阪神間都市計画公園の変更（2. 2. 4150 号 宮の北公園、尼崎市決定）について

意見の要旨及び市の考え方

阪神間都市計画公園の変更 (宮の北公園の変更)

参考図

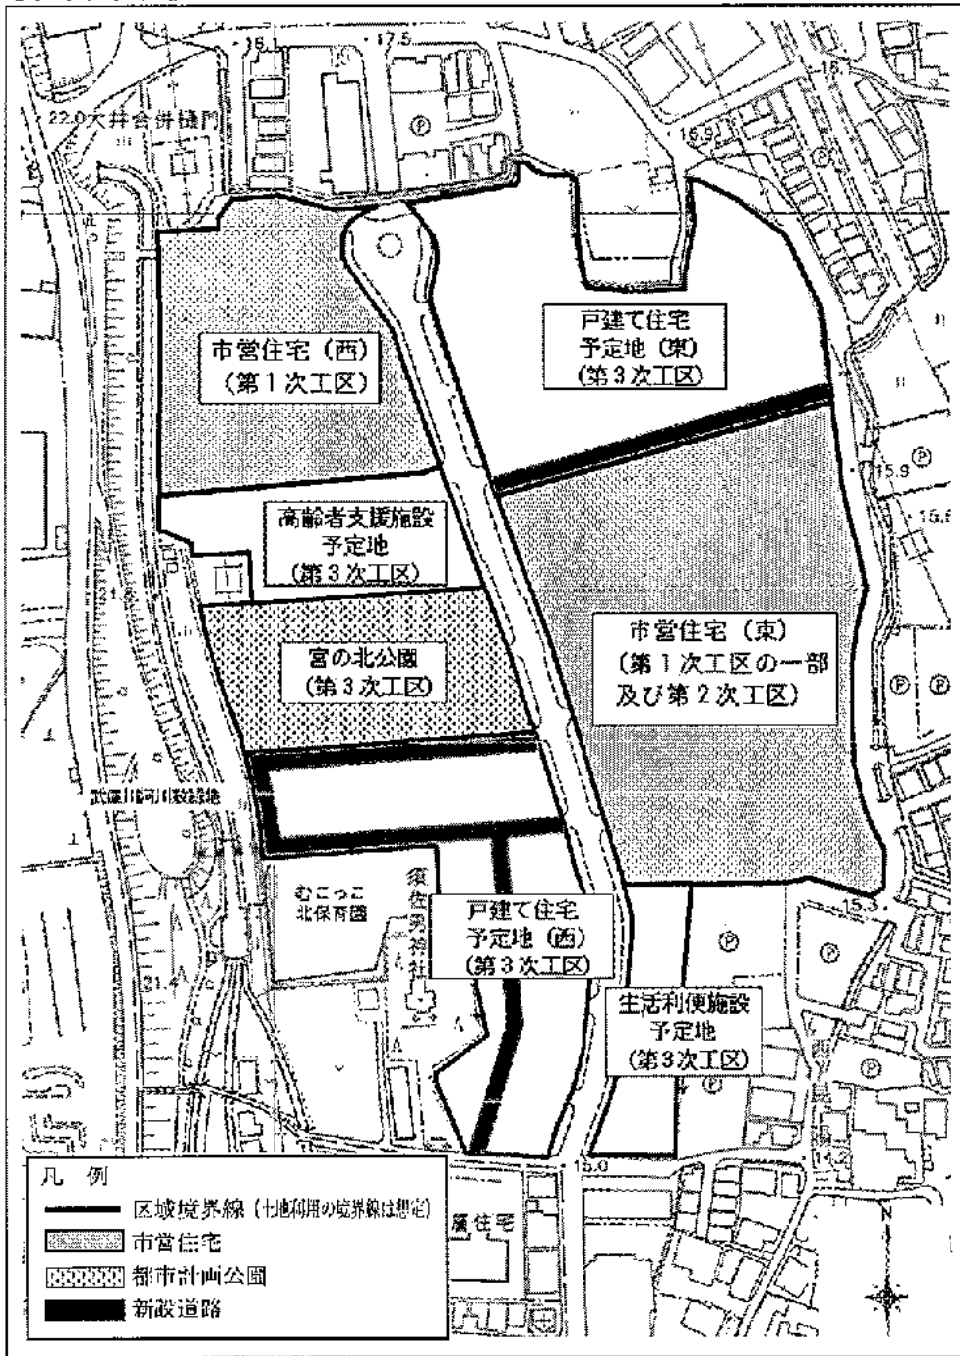
| 意見の要旨 | 市の考え方 | 件数 |
|--|---|-----|
| <p>市営住宅用地の南西に接する須佐男神社には、樹齢百年を超える木々がたくさん育っており、そこに公園を配置できればそれらの木々と相まって、とても自然豊かな景観の公園になるため、須佐男神社の東側には戸建て住宅ではなく公園を配置し、須佐男神社と合わせて緑地公園ゾーンとすることを提案する。形は不整形となるが、整形よりも、変形地の方が子ども心をくすぐり、想像力がかき立てられる。</p> | <p>【以下の理由から素案は修正しない】</p> <p>変更後の宮の北公園は、市営宮ノ北住宅用地のほぼ中央に整形に配置することにより、周辺も含めた地域住民が最も容易に利用できることとなり、市営住宅入居者と余剰地を含む周辺住民との交流の場やレクリエーション活動の場として、また、災害時の一時避難地としても活用しやすくなるなど、街区公園としての更なる機能強化が図られることとなります。また、西側の武庫川河川敷緑地やホタルの生息する農業用水路（ホタルの里）、当該住宅敷地内の既存緑地、バス通りのケヤキ並木など、周辺の豊かな自然環境との連続性に配慮したまちづくりが可能となります。さらに、南にある西昆陽公園と誘致圏の重複が少なく、街区公園の配置上も適切な計画であると考えております。</p> | 1 件 |
